Utsnitt av gjeldende koblingskjema.

Sammenkobling AT Ofofbanen.
Offentilgjøres 04.11.2019 kl 1000.

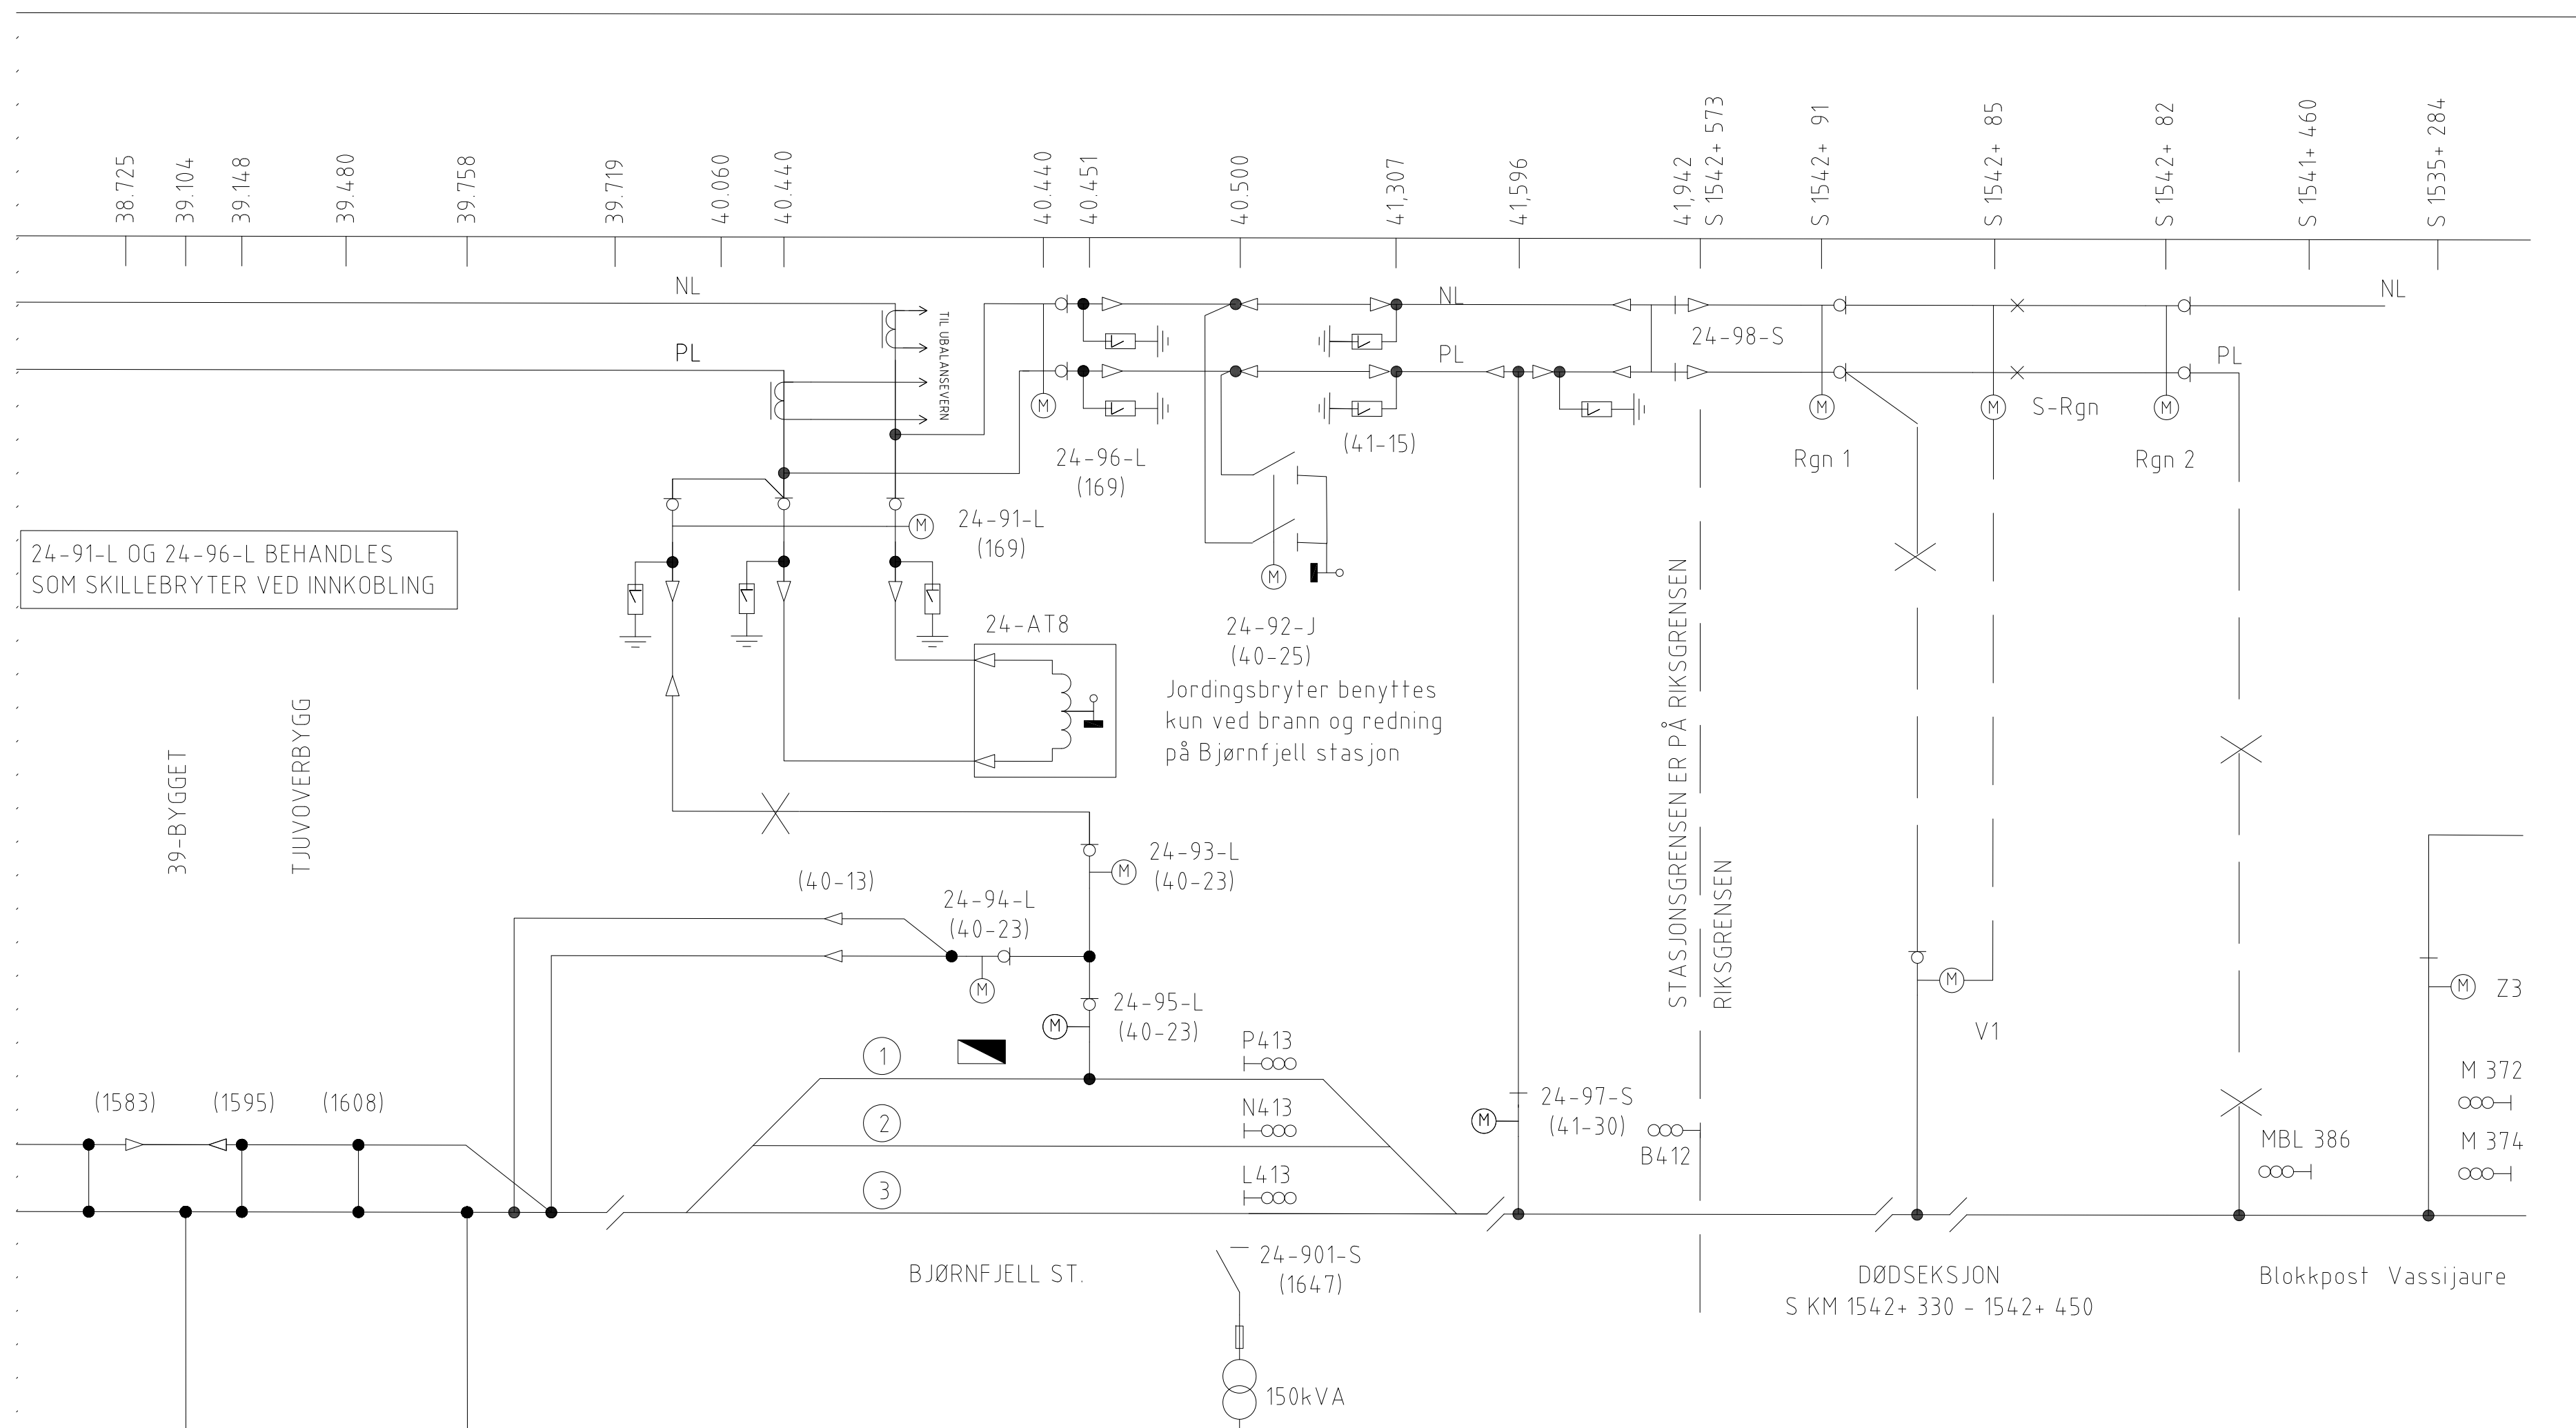
002	Mast nr (1597) endret til (1595) og ledning i luft. Bryter 24-71-S endret til åpen. Korrekt KM for HSB og KL-brytere. Endemuffer påført ved km 29.277 og 31.185. Utkjør HSN423 og HSL423 inntegnet. Bryter 24-73-L endret til lukket.	04.09.2018	RØT SIS	TNS	FØSPAL
000	Nytt tegningsnummer. Trafosymboler oppdatert. Innmatning og forbigangsledning Katterat st. frakoblet. 24-73-L åpen. 24-75-L åpen 24-75-L åpen. 24-71-S lukket. Seksjon ved km 31.016 overstroppet.	18.06.2018	RØT SIS	TNS	STESIG
Rev.	Revisjonen gjelder	Dato	Tegnet av	Kontrollert av	Godkjent av
		Målestokk	Fritekt 1	A4x5	
		%	Fritekt 2		
			Fritekt 3		
		Produsent			
		Prod.teg.nr.			
		Erstatning for	EK103820-000		
		Erstatter av			
BANE NOR OFOTBANEN KATTERAT-BJØRNFJELL BANE 2400 KM 25.580-42.066 KONTAKTLEDNINGSANLEGG-KOBLINGSSKJEMA		Tegningsnummer:		Rev.	
		EH-008380-000		002
